Marquillies :

Circulation apaisée pour la traversée du Moisnil

Analyse du questionnaire

MEL

□ Ralentisseurs – îlot 1

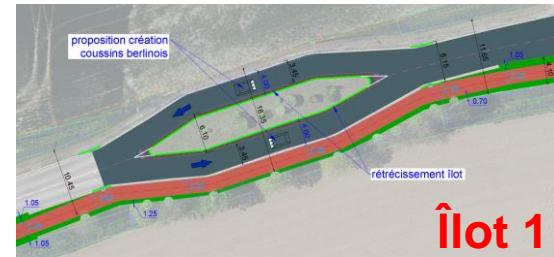
- « le rétrécissement suffit »
- « un rétrécissement de l'îlot central pourrait permettre à des véhicules de rouler plus vite, malgré les ralentisseurs »
- « dangereux, inadapté - demande d'avis à l'ADAV et Sécurité Routière »
- « il est primordial de réduire la vitesse de TOUS les usagers en créant des dos d'âne ou plateformes suffisamment élevés. En rétrécissant les îlots, vous favorisez l'accélération des véhicules, cela va à l'encontre de l'objectif souhaité. Je vis dans une rue "prioritaire" et les usagers n'en ont que faire ! Certains bus de la MEL ne s'arrêtent pas, une honte ! »

Ralentisseurs – îlot 2

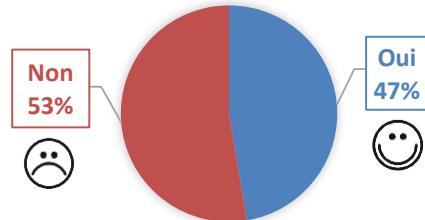
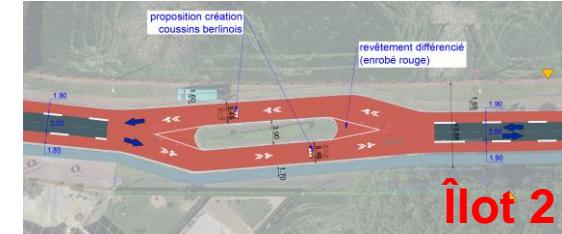
- « le matin c'est une vraie autoroute et ils roulent tous comme des fous et vous doublent ; c'est de pire en pire cette route ! »
- « oui, si le dispositif n'empiète pas sur le chaucidou »
- « dangereux, inadapté - demande d'avis à l'ADAV et Sécurité Routière »
- « il est préférable de créer une plateforme "haute" ou un dos d'âne dissuasif de façon à ce que la limitation à 30 km/h soit respectée sur TOUTE la traversée de Marquillies »

□ Ralentisseurs – îlot 3

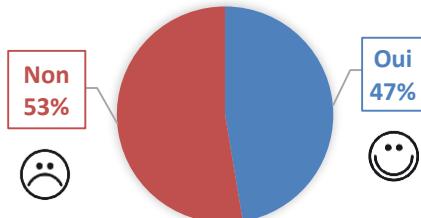
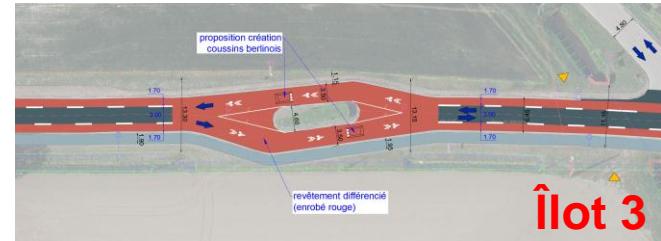
- « oui, si le dispositif n'empiète pas sur le chaucidou »
- « dangereux, inadapté - demande d'avis à l'ADAV et Sécurité Routière »
- « il est préférable de créer une plateau ou un dos d'âne dissuasif »

□ Ralentisseurs – îlot 4

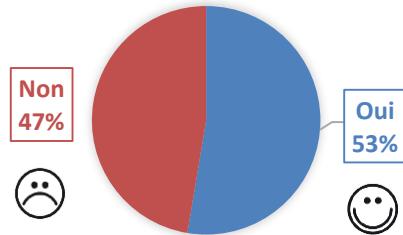
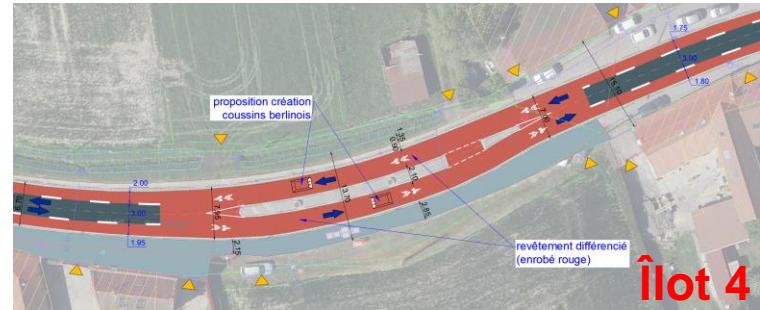
- « oui, si le dispositif n'empiète pas sur le chaucidou »
- « dangereux, inadapté - demande d'avis à l'ADAV et Sécurité Routière »
- « il est préférable de créer une plateau ou un dos d'âne dissuasif »
